Änderungsantrag des Vertreters der Verbandsversammlung Heiko Böhringer zur Beschlussvorlage VV -02/18 für die 58. Verbandsversammlung am 22.08.2018

Beschlussfassung über die Freigabe des geänderten Entwurfes der Teilfortschreibung des Kapitels 6.5 Energie, bestehend aus dem Textdokument und der Karte M 1:100.000 sowie dem dazugehörigen Entwurf des Umweltberichtes für die zweite Beteiligungsstufe

1. Das geplante Windeignungsgebiet (WEG) 24/18 - Ludwigslust Ost - ist aus der Gebietskulisse zu streichen.

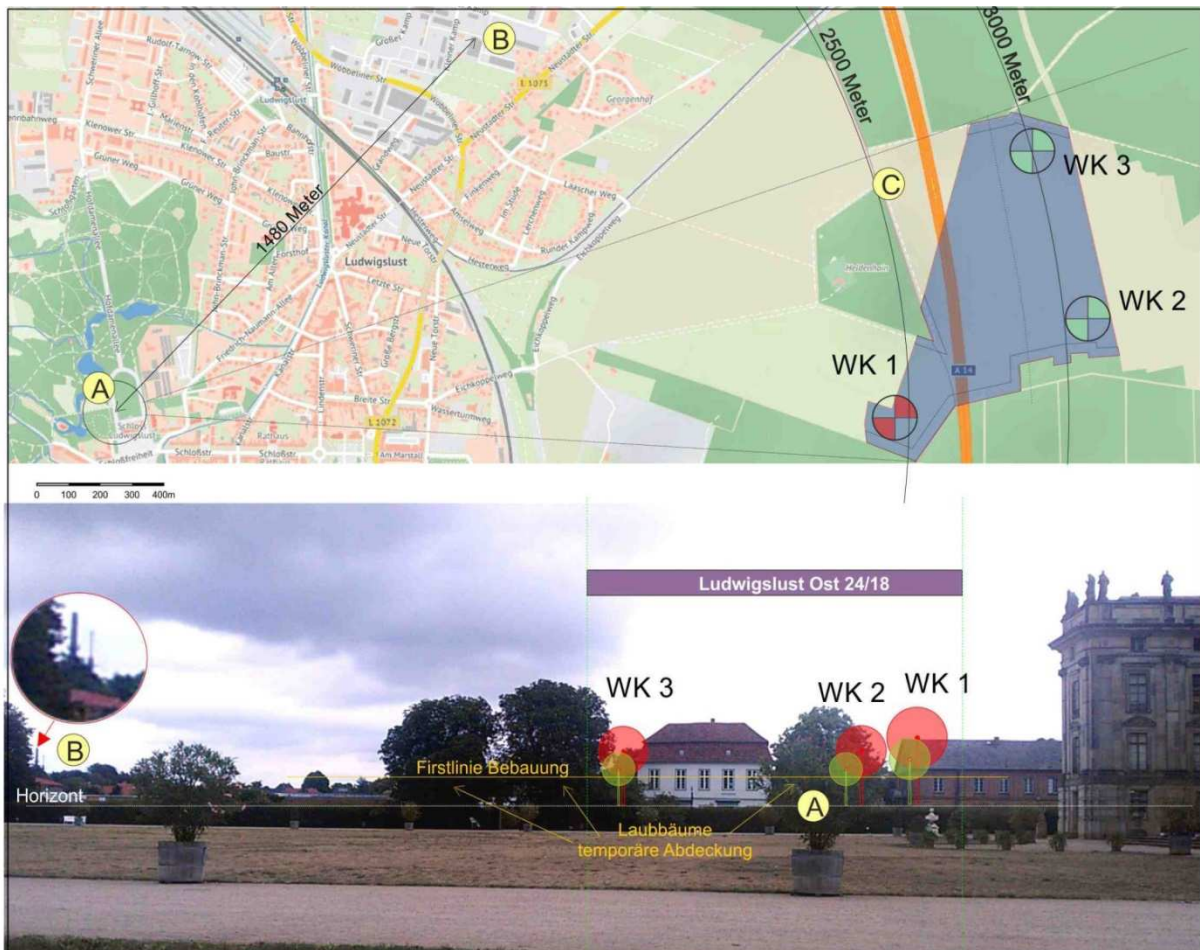
Bei einem exemplarischen Standort auf dem Rasenparterre westlich vom Schloss, der sich in der Achse zwischen dem Schloss und der katholischen Kirche befindet, welcher in der folgenden Skizze mit Punkt A gekennzeichnet ist, wird erkennbar, dass Teile des Turmes und des Rotors der WEA sichtbar sind. Als Bezugspunkt dazu dient ein ca. 80 m hoher Schornstein im Punkt B in ca. 1,5 km Abstand von der Linie Schloss - katholische Kirche.

Bei den WEA 1 - 3 wurde von 230 m hohen Anlagen, die der derzeitigen Generation bzw. dem heutigen Stand der Technik entsprechen, ausgegangen. Sie haben eine Entfernung von 2,5 bzw. 3 km zum Sichtstandpunkt. Die Sichtbarkeit der Anlagen ist aus der folgenden beigefügten Skizze deutlich erkennbar. Sie wird bei einer geringen Vegetation bzw. der Laubfreiheit der Bäume in den 6 Monaten zwischen

Um dieses zu bewerten, wurden in der folgenden Skizze noch einmal 150 m hohe Anlagen (grün) eingezeichnet. Auch hier wird sichtbar, dass sie noch über die dahinterliegende Bebauung ragen. Insbesondere, wenn keine Blätter an den Bäumen sind, wird das Maschinenhaus und der Rotor deutlich sichtbar. Noch dramatischer wird die Situation, wenn auf dem Rasenparterre der Standpunkt noch weiter in nordwestliche Richtung verlegt wird.

Selbst bei kleineren Anlagen, wie im Gutachten vorgeschlagen, ist die Sichtbarkeit der WEA noch vorhanden! Die Anlagen müssten ansonsten so klein werden, dass Sie nach dem jetzigen Stand der Technik nur schwer bzw. nicht mehr wirtschaftlich zu betreiben sind.

Geoportal LUP Trinkwasserschutzgebiete

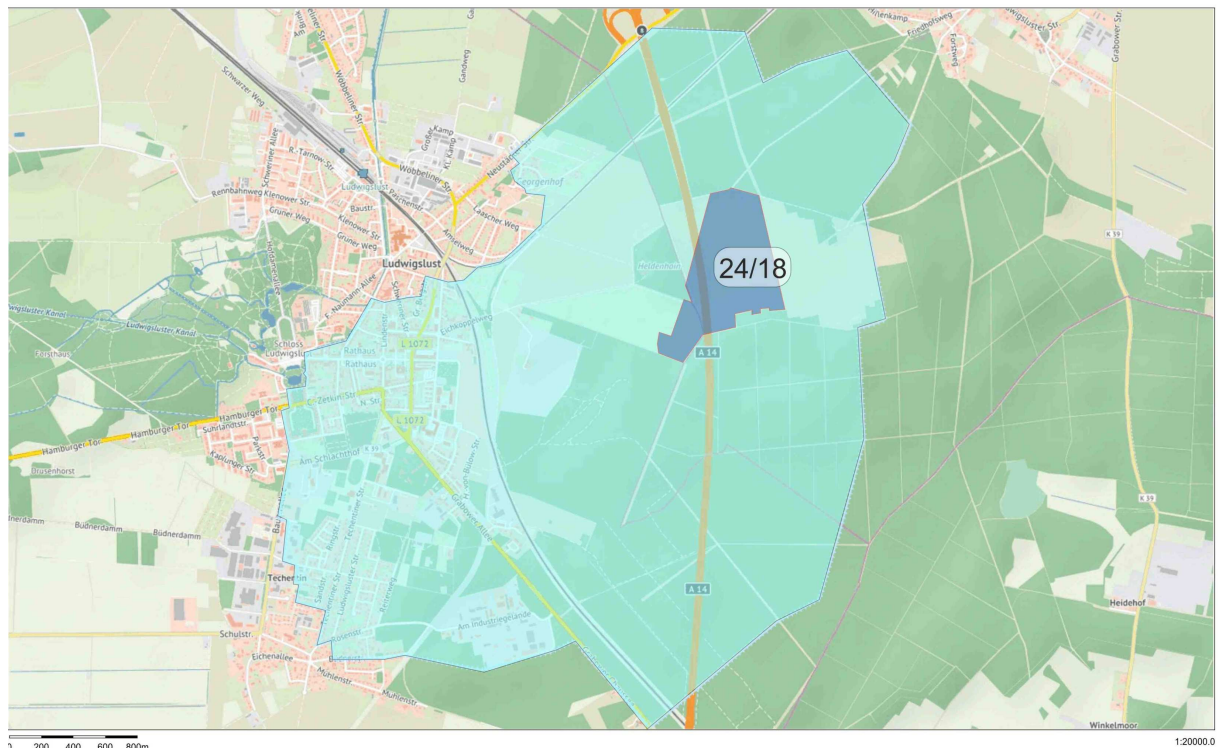
Der folgende Ausschnitt aus dem Geodatenportal des Landkreises LUP zeigt die Lage des Eignungsgebiets im Trinkwasserschutzgebiet östlich von Ludwigslust

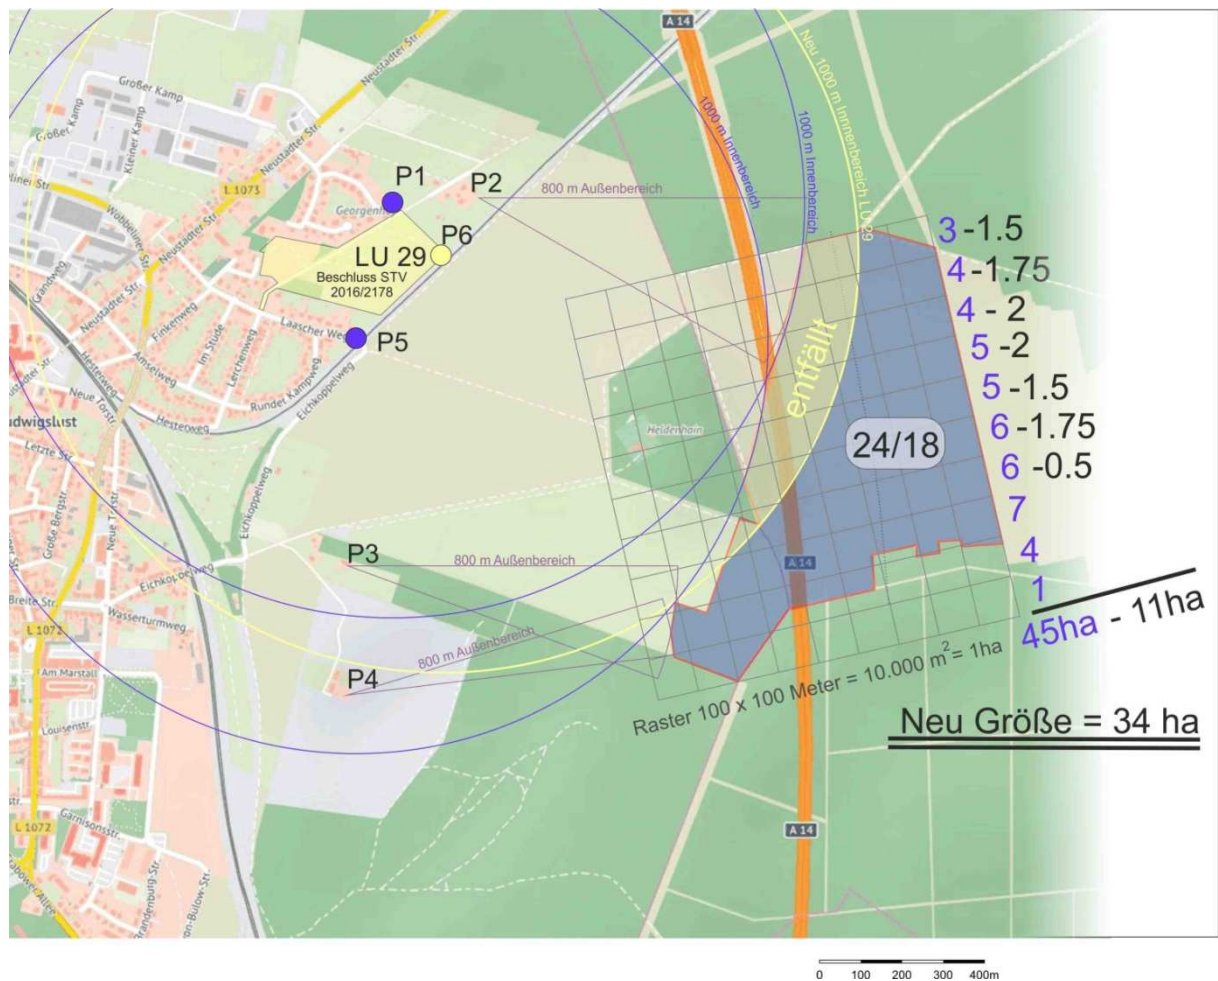
Bei der Erstellung der Gebietskulisse wurden die Festlegungen des B-Planes 2016/2178, der im Jahr 2016 von der Stadtvertretung Ludwigslust beschlossen wurde und zwischenzeitlich rechtskräftig ist, nicht berücksichtigt.

Derzeit erfolgt bereits der Verkauf der ersten Baugrundstücke in diesem Gebiet. Damit gilt auch für diese Baugrundstücke das Abstandskriterium von 1000 m zur Wohnbebauung. Das hat zur Folge, dass sich das geplante WEG um ca. 11 ha verringert. Damit wird die Mindestgröße eines Windeignungsgebietes von mindestens 35 ha nicht erreicht.

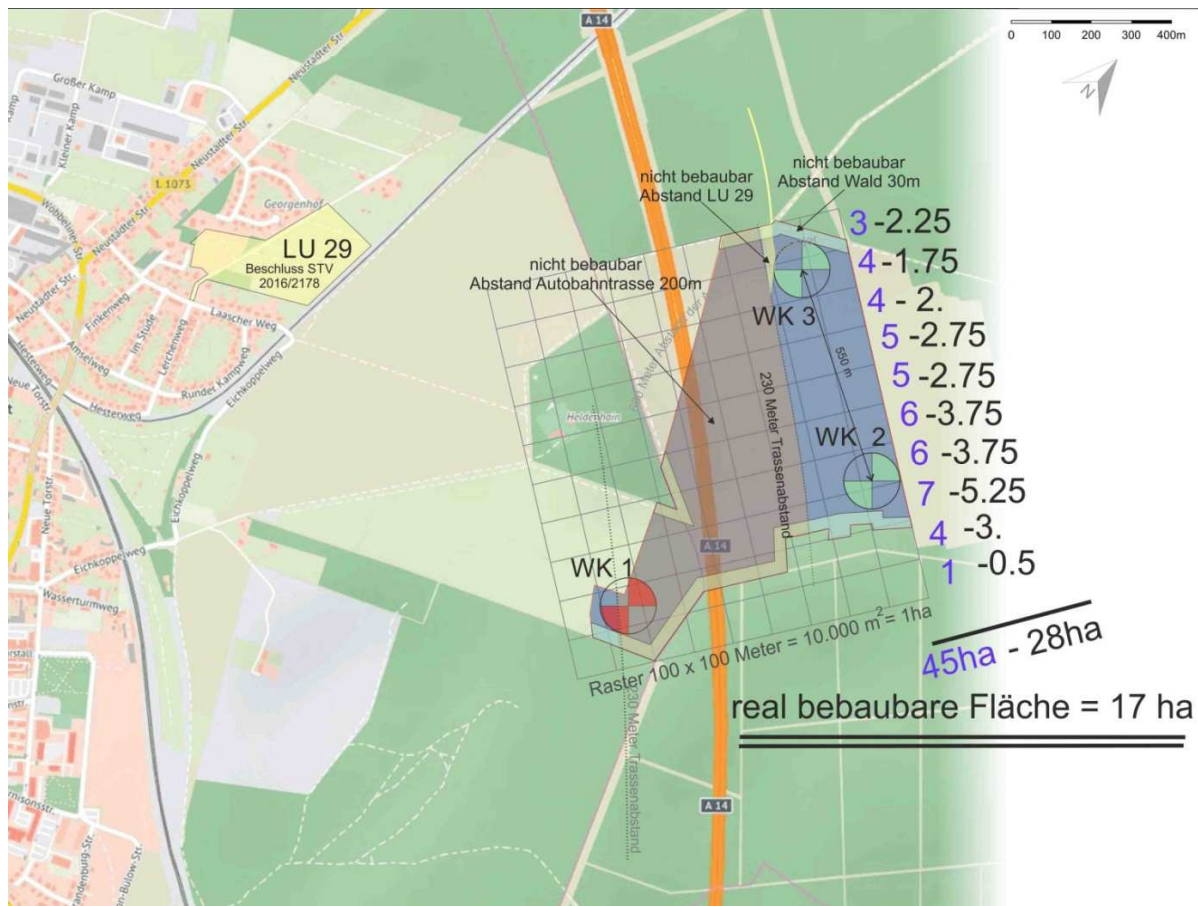
Bei dem geplanten WEG handelt es sich um ein Schwachwindgebiet. Damit die Produktion von Windstrom in diesem Gebiet noch einigermaßen wirtschaftlich ist, muss davon ausgegangen werden, dass WEA zum Einsatz kommen, die dem derzeitigen Stand der Technik entsprechen, d.h. 230 m hoch sind und einen Rotordurchmesser von ca. 140 m besitzen.

Zu beachten ist weiterhin, dass nach der Waldabstandsverordnung vom 20.04.2005 ein Mindestabstand von 30 m zum Wald einzuhalten ist und die Anlagen mindestens 1 H, also 230 m Abstand zur Autobahn haben müssen.

Berücksichtigt man die Abstandsregelung zum Wohngebiet des B-Planes, zum Wald entsprechend der o.a. VO und zur Autobahn, dann verbleiben von den einst 45 ha Gebietsfläche nur noch 17 ha zur Bebauung mit WEA. Das sind 37,7 % der ausgewiesenen Fläche.

Schaut man sich die Standorte der WEA im einzelnen an, dann ergibt sich, dass die WEA 1 einen Rotordurchmesser von max. 100 m haben dürfte, damit die Rotorspitzen nicht aus der ausgewiesenen Fläche ragen.

Bei den WEA 2 und 3 beträgt der Abstand zwischen den Anlagen ca. 550 m. Um den technisch geforderten Abstand von der dreifachen Anlagenhöhe einzuhalten, könnten dort nur Anlagen errichtet werden, die knapp 200 m hoch sind.

Damit wird deutlich, dass in diesem Gebiet nicht einmal 3 WEA errichtet werden können, die dem derzeit technischen Standard entsprechen.
